Subject : POSTA CERTIFICATA: Fw:Osservazioni al PRAE per pratica Cava Scarepi

Osservazioni al Piano Regionale delle Attività Estrattive (PRAE) della Regione Piemonte, adottato dalla Giunta regionale con D.G.R. n. 81-6285 del 16.12.2022

OGGETTO: Osservazioni al PRAE riferite al Polo Codice 002101- Comune di Premia – Bacino Formazza Sud

OGGETTO: Piano Regionale delle Attività Estrattive della Regione Piemonte (PRAE).

- Proposta di ampliamento del Polo San Michele Mondovì

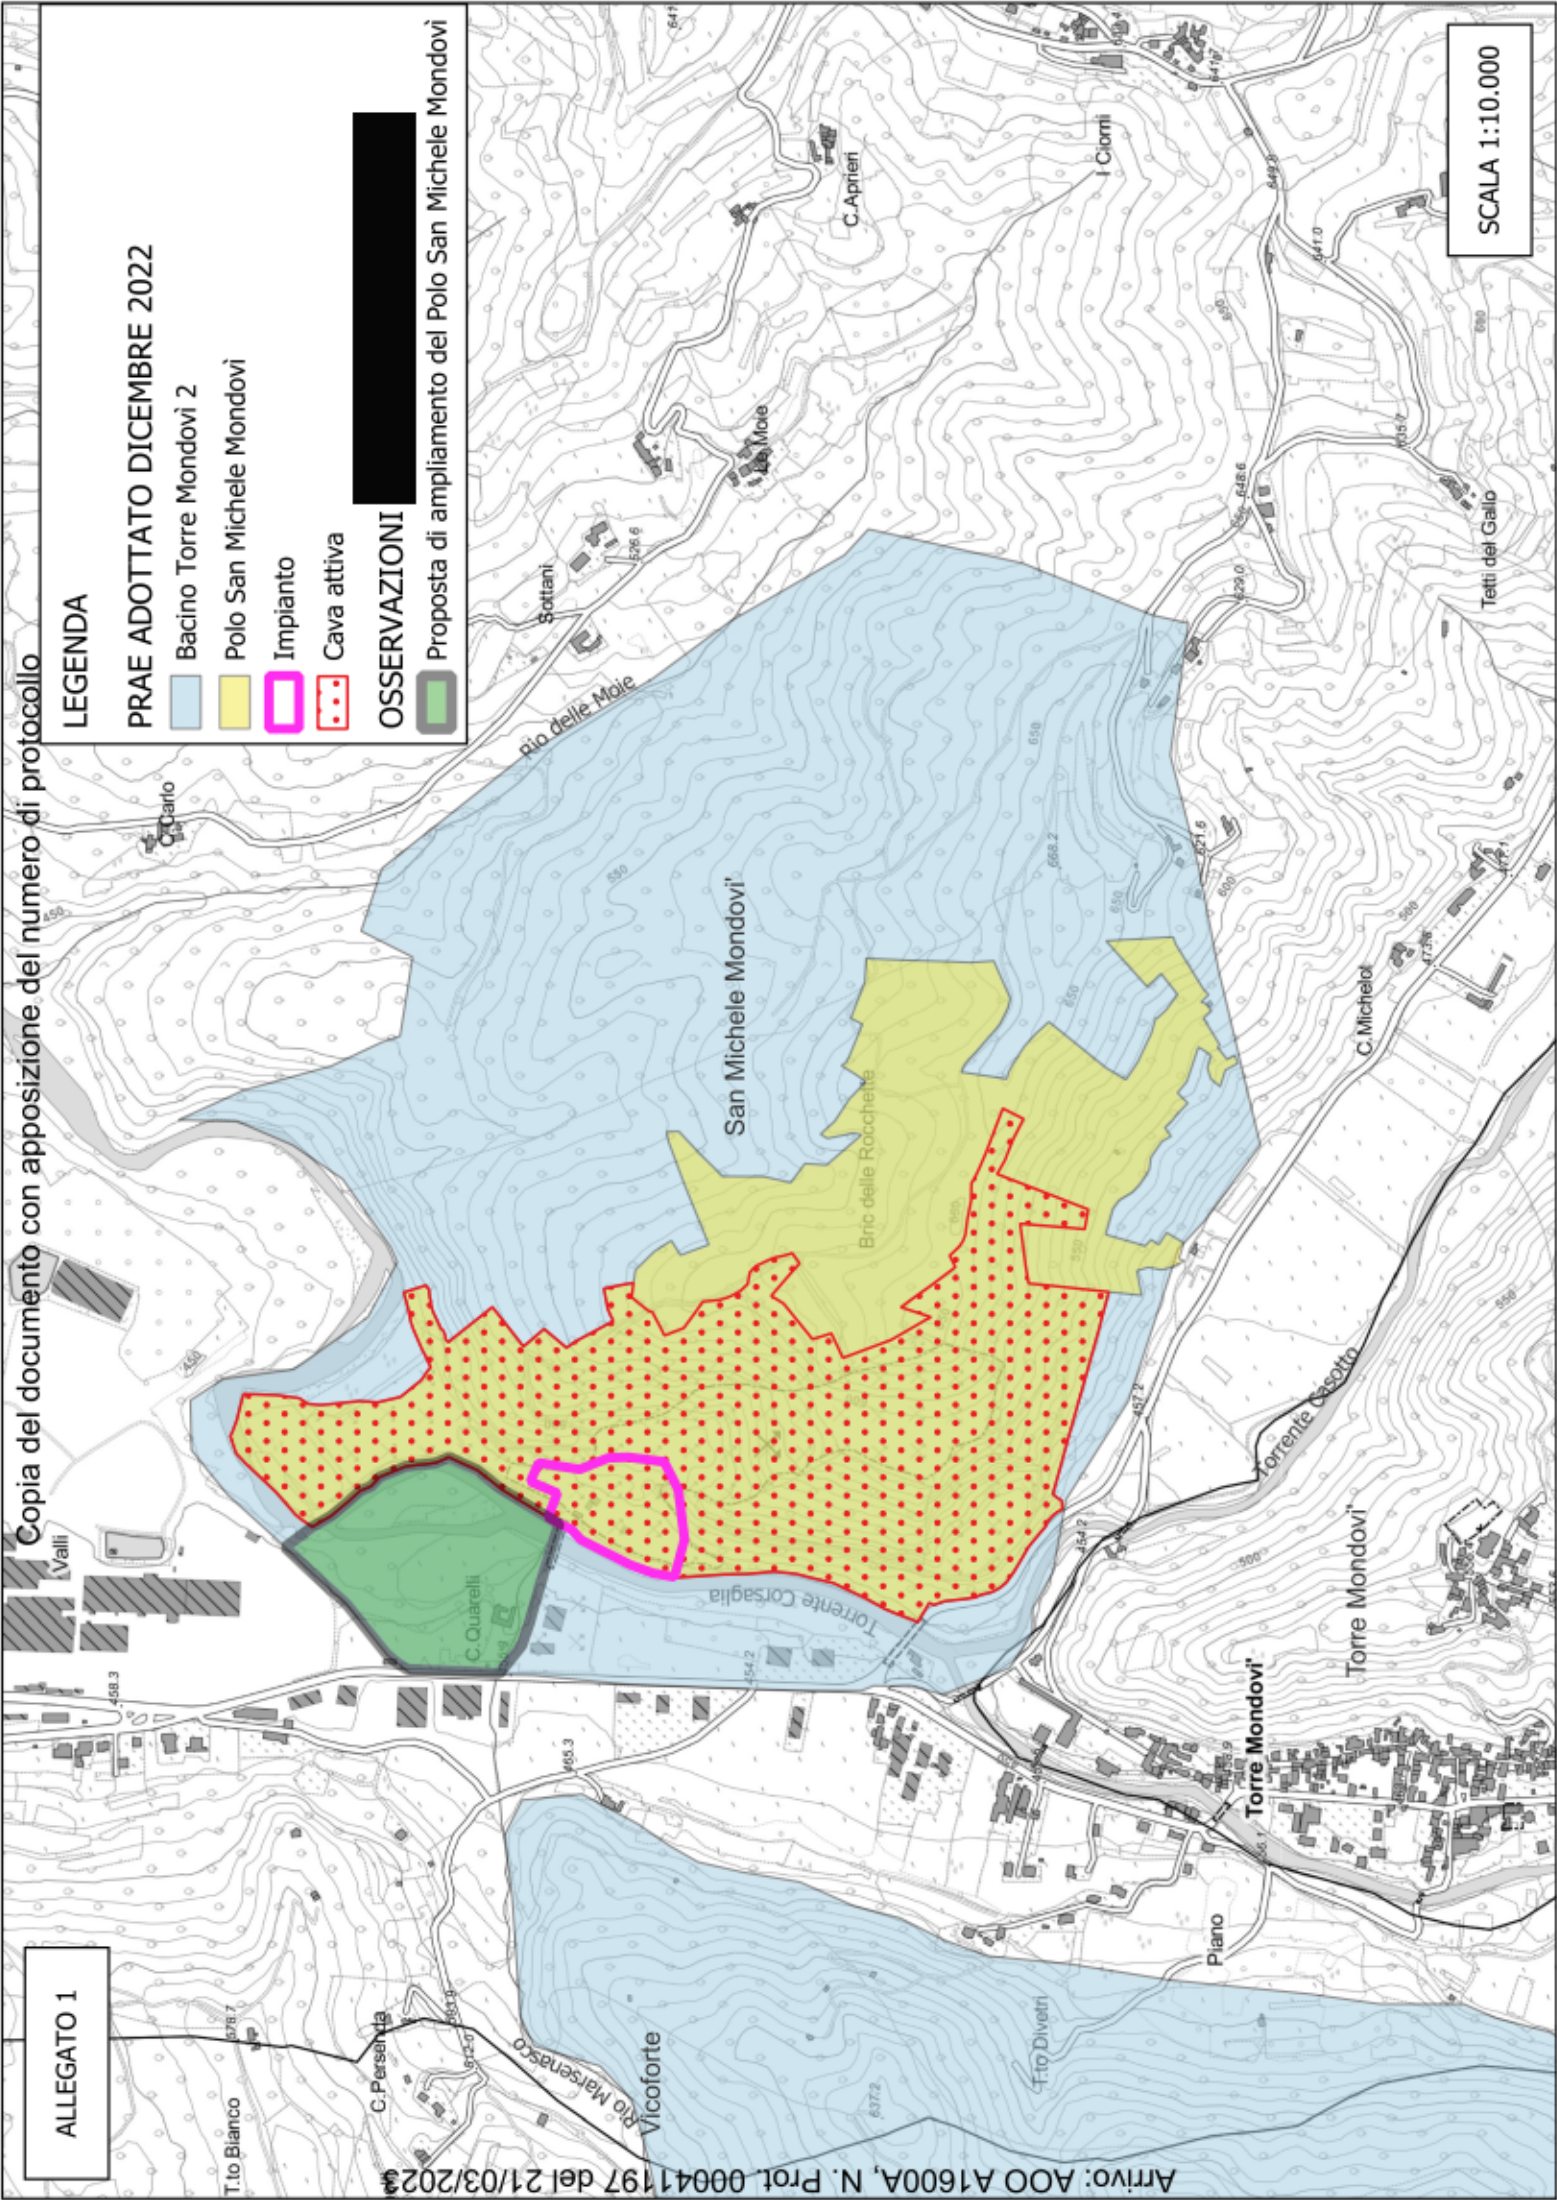
A tale proposito, per la futura prosecuzione dell'attività estrattiva, la scrivente ditta ha provveduto ad individuare un'area limitrofa a quelle già individuate nella citata scheda del PRAE relativa al polo "San Michele Mondovì" (scheda C01042), ricadente in adiacenza ed in continuità della perimetrazione del polo medesimo ed all'interno di quella del "bacino Torre Mondovì 2".

Ciò premesso, alla luce anche delle disposizioni di cui alle Norme Tecniche di Attuazione del PRAE, in base alle quali (Cfr.: art. 3 – Definizioni) per "polo estrattivo" si intende una *"porzione definita di territorio interno a un bacino, sulla quale siano state individuate adeguate risorse minerarie e sia prevedibile la prosecuzione e/o l'ampliamento delle attività esistenti o l'insediamento di nuove attività"*, si richiede quindi un ampliamento delle delimitazioni riportate nel succitato polo estrattivo "San Michele Mondovì" (scheda C01042), incentrato sull'ampliamento del polo medesimo, secondo la proposta di perimetrazione riportata negli allegati estratti di cartografia BDTRE (Allegato 1), di fotografia aerea (Allegato 2) e di cartografia catastale (Allegato 3).
